# RENESAS TECHNICAL UPDATE

製品分類	MPU&MCU	発行番号	TN-H8*-281A/JA	Rev.	第1版
題名	H8S シリーズ I <sup>2</sup> C バスインタフェース アービトレーションロストに関する注意点		情報分類	使用上の注意事項	
適用製品	H8S/2148, H8S/2138 シリーズ H8S/2149, H8S/2169 シリーズ H8S/2140B シリーズ H8S/2110B H8S/2128 シリーズ H8S/2158 シリーズ H8S/2168 グループ H8S/2194 シリーズ H8S/2199R シリーズ	対象ロット等  全ロット	関連資料	下記各ハードウェアモジュール H8S/2148 シリーズ (ADJ-602-155C 第4版) H8S/2138 シリーズ (ADJ-602-168B 第3版) H8S/2149, 69 シリーズ (ADJ-602-210B 第3版) H8S/2140B シリーズ (ADJ-602-311A 第2版) H8S/2110B (ADJ-602-340 第1版) H8S/2128 シリーズ (RJJ09B0059-0400H Rev.4.00) H8S/2158 シリーズ (ADJ-602-250A 第2版) H8S/2168 グループ (RJJ09B0072-0300Z Rev.3.00) H8S/2194 シリーズ (ADJ-602-175A 第2版) H8S/2199R シリーズ (ADJ-602-261 第1版)

図1、アービトレーションロスト時アドレス誤認識動作模式図

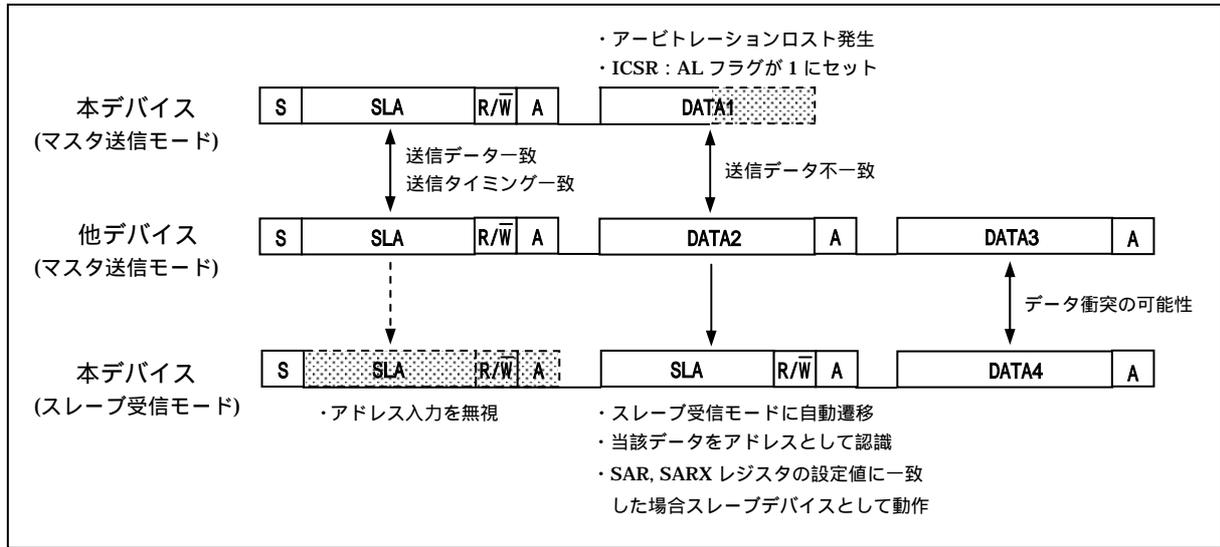
本モジュールではマスタモードでアービトレーションロストによりスレーブ受信モードに自動遷移した場合、アービトレーションロストが発生した送受信フレームのデータをアドレスとして認識する仕様となっています。

そのため、マスタモード第1フレーム送信動作でアービトレーションロストが発生せず、第2フレーム目以降でアービトレーションロストが発生すると、本来アドレスではない送受信データをアドレス値として SAR、SARX レジスタの設定値と比較を行います。このとき受信データが SAR、SARX レジスタの値と一致した場合、本モジュールに対しアドレスコールがあったものと誤認してしまいます。(図1、参照)

マルチマスタ環境でバス権の競合が起こり得る状況にあって、マスタモードで動作させている場合は、1フレーム毎の送受信動作完了時に ICSR レジスタの AL ビットの確認を行なってください。

第2フレーム以降でアービトレーションロストの発生が確認された場合は、異常動作として回避処置を行ってください。
